TECH TIP 009

E11/TT009 v1.0
12/2014

OAP7144

OPEL & VAUXHALL 1.4 BENZINES

1. ÁBRA

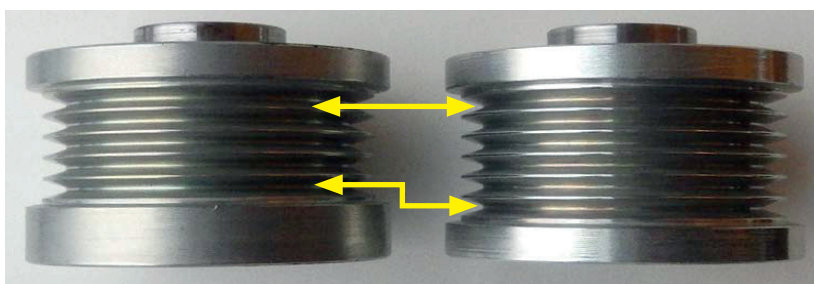
Egyes Opel/Vauxhall motorokon (motorkódok: A14NEL, A14NET, A14XEL, A14XER) a szíjak 5 vagy 6 bordával, a görgők pedig 5 vagy 6 horonnyal rendelkezhetnek. Ez az autó gyártási dátumának függvénye. A Gates javasolja az 5 hornyos OAP (1. ábra, baloldalt) 6 hornyos OAP7144 görgővel történő cseréjét (1. ábra, jobboldalt).
